## CONVITE PUBLICO 0004 / 2025

### SERVIÇO CONSTRUÇÃO CIVIL ADEQUAÇÃO NAS INSTALAÇÕES E EQUIPAMENTOS DAS SAUNAS NO CEL EM APARECIDA DE GOIÂNIA

# LAUDO TÉCNICO

## INSTALAÇÕES ELÉTRICAS BAIXA TENSÃO E AMBIENTE DE VAPOR BANHO DE SAUNA

Imagem 01 – Sauna sala de jogos.

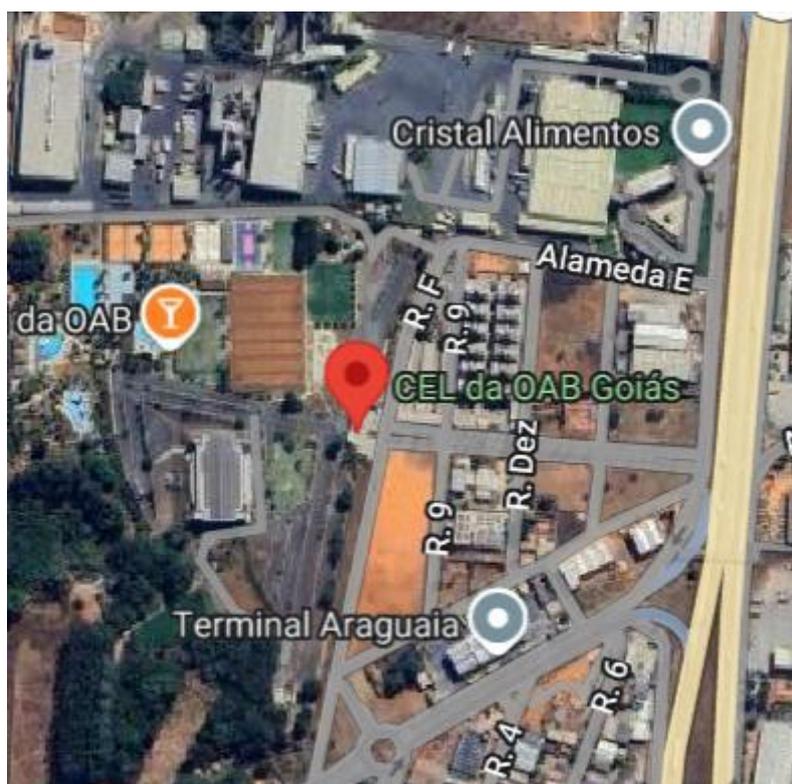
Foram verificadas condições irregulares nos componentes de proteção dos quadros e painéis de distribuição de energia sendo verificado o quadro não é adequado aos componentes instalados tais como contactor e disjuntor estando aparente sem a tampa de proteção do quadro e sinalização de risco de choque elétrico. Foi feita inspeção visual das derivações dos bornes do quadro a fim de verificar possíveis folgas nas emendas e/ou conexões. Os circuitos e as conexões das fases com elementos de proteção em sua maioria não apresentam dano aparente. Os condutores não apresentam dano aparente de sobrecarga ou curto-circuito. Não foi verificado condutores fora de norma vigente. Alguns quadros não apresentam alguns itens recomendado – Barramento Terra, Proteção contra surtos DPS, Identificação do circuito de alimentação. Foi verificado condições inadequadas no quadro elétrico. A inspeção visual foi feita nos quadros que foi disponibilizado pelo responsável do local.

Durante a vistoria foi verificada a inconformidade com ressalvas das Instalações elétricas baixa tensão e componentes de proteção. O local atende aos requisitos mínimos conforme recomendação das normas vigente. A instalação elétrica existente aparenta risco, conforme registrado acima, quadro desproporcional aos componentes instalados, falta de barramento terra e neutro, falta de sinalização no quadro.

Recomenda-se implantação de manutenção, troca do quadro na casa de máquina sauna sala de jogos, troca caixa de passagem, isolar terminais nas resistências conforme sinalizado na imagem acima. adequação das

instalações elétricas e seus componentes mantendo em conformidade com as normas vigentes

\* Não foi possível verificar o aterramento do local, caso não tenha existente, recomenda-se a implantação do sistema de Aterramento.

\* Na medição, foi verificado que a identificação das fases e neutro está fora de especificação conforme recomendação de norma (NBR5410). As cores recomendadas para identificação das fases – Preto, vermelho e branco – sendo cada fase com um padrão de cor, e neutro – Azul.

\* Recomenda-se a instalação de dispositivos de proteção contra descargas atmosférica – DPS na entrada de energia.

Imagem 02 – Quadro de disjuntor proteção sauna

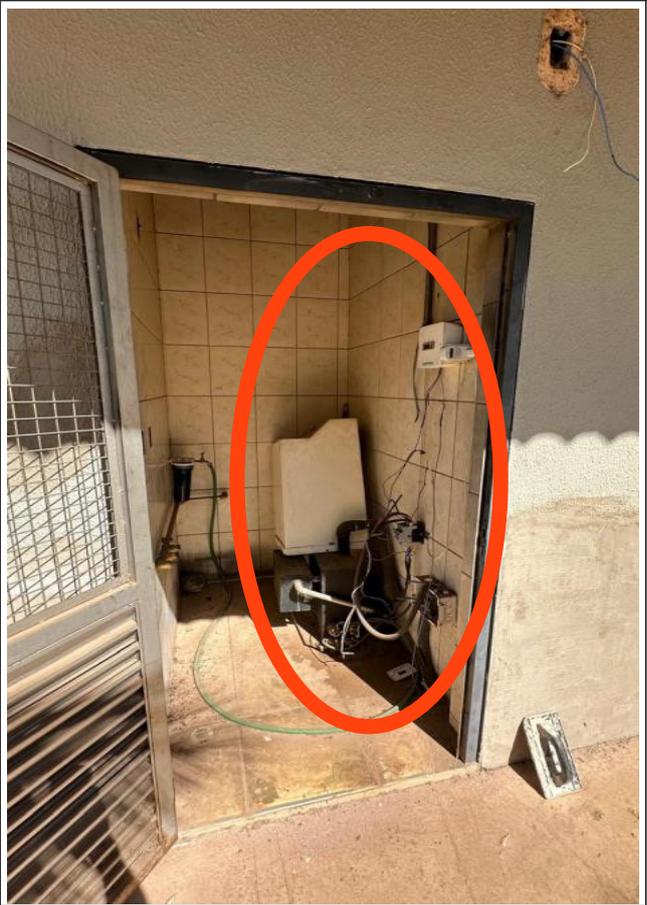
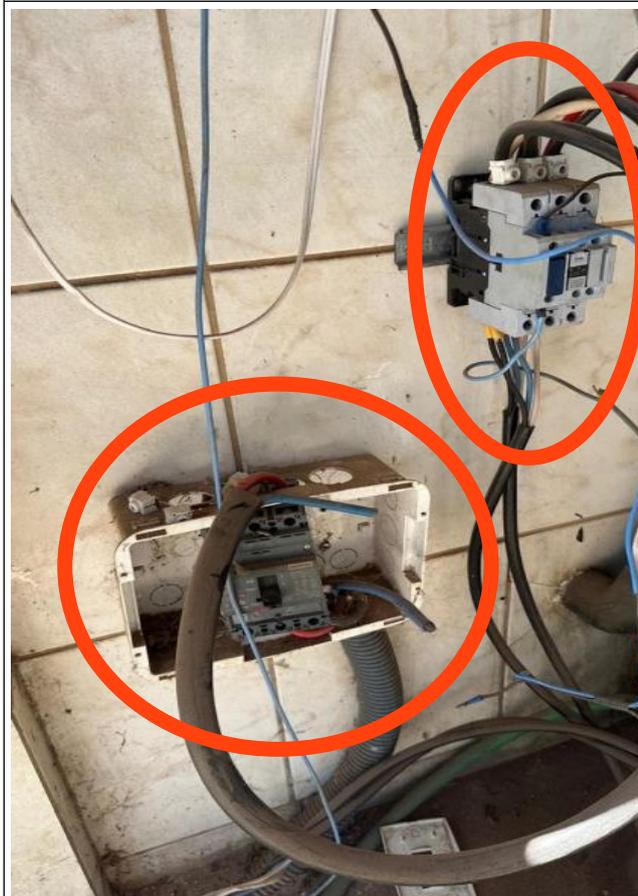
Foram verificadas condições irregulares nos componentes de proteção dos quadros e painéis de distribuição de energia sendo verificado o não existe quadro de distribuição adequado, componentes instalados tais como contactor e disjuntor estando aparente fixados diretamente na parede sem sinalização de risco de choque elétrico. Quadro não apresentam alguns itens recomendado – Barramento Terra, Proteção contra surtos DPS, Identificação do circuito de alimentação. Foi verificado condições inadequadas no quadro elétrico. A inspeção visual foi feita nos quadros que foi disponibilizado pelo responsável do local.

Durante a vistoria foi verificada a inconformidade com ressalvas das Instalações elétricas baixa tensão e componentes de proteção. O local atende aos requisitos mínimos conforme recomendação das normas vigente. A instalação elétrica existente aparenta risco, conforme registrado acima, não existe quadro de proteção para os componentes instalados, falta de barramento terra e neutro, falta de sinalização.

Recomenda-se implantação de manutenção, instalação quadro na casa de máquina sauna sala complexo, trocar caixa de passagem, adequar infraestrutura passagem dos cabos, isolar terminais nas resistências conforme sinalizado na imagem acima.

\* Não foi possível verificar o aterramento do local, caso não tenha existente, recomenda-se a implantação do sistema de Aterramento.

\* Na medição, foi verificado que a identificação das fases e neutro está fora de especificação conforme recomendação de norma (NBR5410). As cores recomendadas para identificação das fases – Preto, vermelho e branco – sendo cada fase com um padrão de cor, e neutro – Azul.

\* Recomenda-se a instalação de dispositivos de proteção contra descargas atmosférica – DPS na entrada de energia.

Imagem 01 – Sauna sala de jogos.

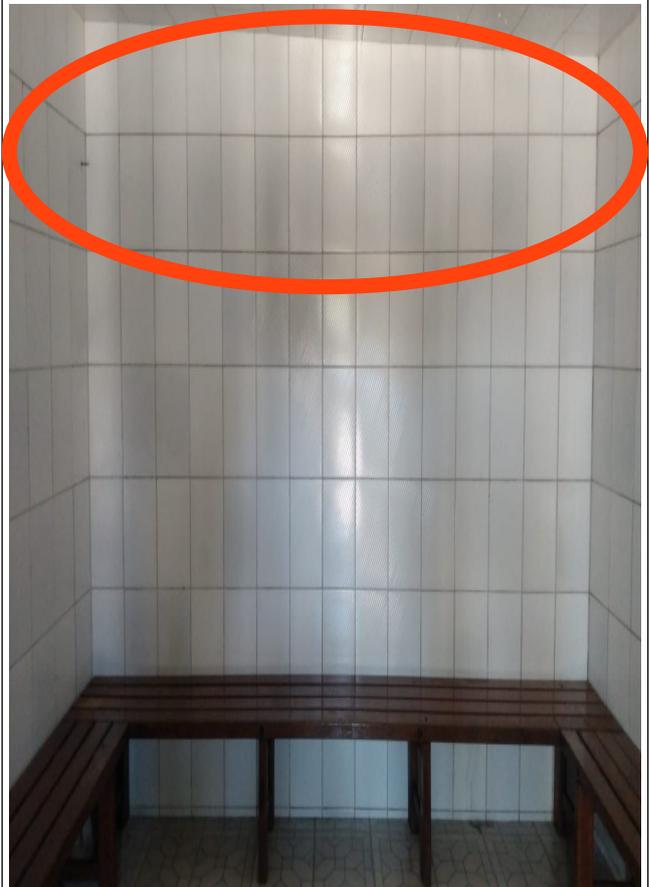
Foram verificadas condições irregulares na entrada porta com sua abertura para dentro e medida irregular na largura e altura, soleira da porta acima do nível do piso, saída de vapor, estando aparente e sem proteção, revestimento piso bem desgastado e com rejuntamento inadequado, local do respiro foi verificado que não tem, foi feita inspeção visual e não foi verificado se o revestimento está fora da norma vigente. Ambiente sauna não apresentam alguns itens recomendado – Respiro, Proteção saída de vapor, Sinalização de segurança. Foi verificado condições inadequadas no ambiente sauna. A inspeção visual foi feita no ambiente sauna acompanhada pelo responsável do local.

Durante a vistoria foi verificada a inconformidade com ressalvas da porta, soleira, saída de vapor, revestimento piso, rejuntamento piso e respiro. O local atende aos requisitos mínimos conforme

recomendação das normas vigente. Ambiente sauna existente aparenta risco, conforme registrado acima, abertura para dentro e com medida desproporcional, soleira acima do nível do piso, saída de

vapor aparente e sem proteção, revestimento bem desgastado, rejuntamento inadequado, respiro faltando, falta de sinalização de segurança e orientação.

Recomenda-se manutenção, troca da porta sauna sala de jogos, remoção da soleira com novo assentamento adequado, recuar saída de vapor para nicho dentro da alvenaria, seja instalada automação para essência no tubo de saída , troca revestimento piso para revestimento PEI 4, 5 ou deck de madeira, se aplicado revestimento fazer o rejuntamento com Epoxi, instalação do respiro, sinalização de segurança e orientação dentro e fora do ambiente sauna. Adequação das instalações do ambiente sauna mantendo em conformidade com as normas vigentes

Imagem 01 – Sauna complexo.

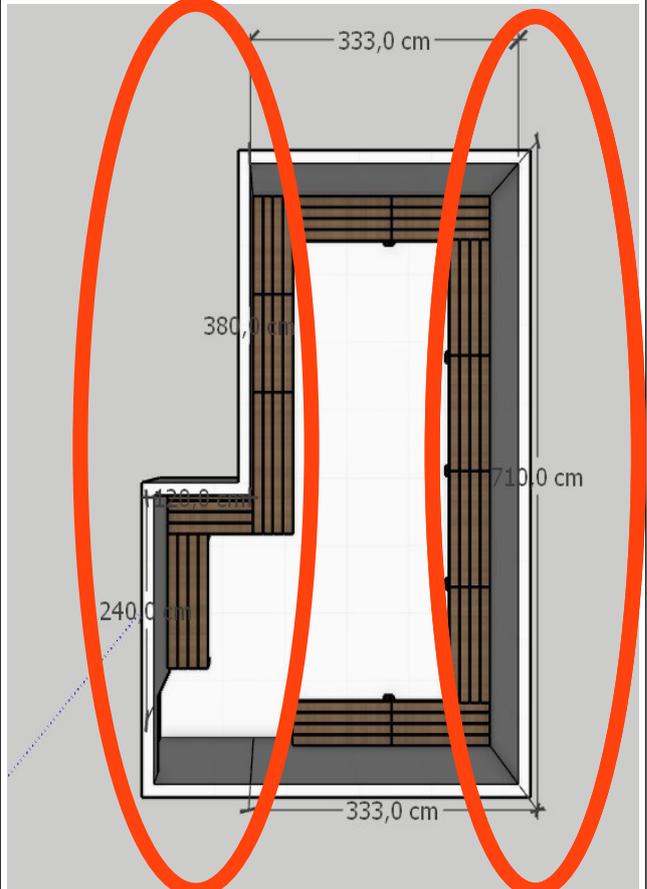
Foram verificadas condições irregulares na soleira da porta acima do nível do piso, saída de vapor, estando aparente e sem proteção, rejuntamento inadequado, local do respiro foi verificado que não tem, foi feita inspeção visual e não foi verificado se o revestimento está fora da norma vigente. Ambiente sauna não apresentam alguns itens recomendado – Respiro, Proteção saída de vapor, Sinalização de segurança. Foi verificado condições inadequadas no ambiente sauna. A inspeção visual foi feita no ambiente sauna acompanhada pelo responsável do local.

Durante a vistoria foi verificada a inconformidade com ressalvas da saída de vapor, rejuntamento piso e respiro. O local atende aos requisitos mínimos conforme recomendação das normas vigente. Ambiente sauna existente aparenta risco, conforme registrado acima, soleira acima do nível do piso, saída de vapor aparente e sem proteção, rejuntamento inadequado, respiro faltando, falta de sinalização de segurança e orientação.

Recomenda-se manutenção, remoção da soleira com novo assentamento adequado sauna complexo, recuar saída de vapor para nicho dentro da alvenaria, seja instalada automação para essência no tubo de saída , rejuntar com Epoxi, instalação do respiro, sinalização de segurança e orientação dentro e fora do ambiente sauna. Adequação das instalações do ambiente sauna mantendo em conformidade com as normas vigentes
